РАЗЪЯСНЕНИЯ ПОЛОЖЕНИЙ ДОКУМЕНТАЦИИ О ЗАКУПКЕ

№ 32413429552

на право заключения договора на поставку неподвижных опор в ППМ изоляции.

Рисунок А.3 – Конструкция предварительно изолированной неподвижной опоры

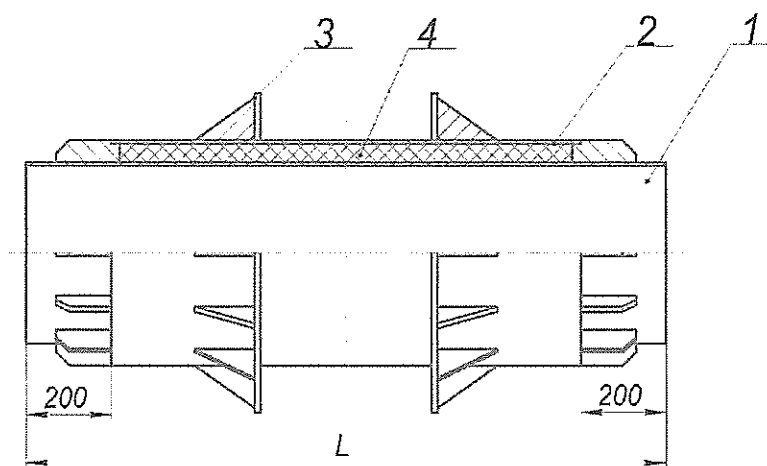
Просьба уточнить диаметр изоляции по всем позициям.

1. Согласно Рисунку А.3 Приложения А ГОСТ Р 56227-2014 слой ППМ изоляции должен заполнять пространство между стальной трубой и наружным футляром:

2. Диаметр ППМ изоляции в п.3 «Спецификация товара» раздела IV «Техническое задание» равен внутреннему диаметру наружного футляра неподвижной опоры.
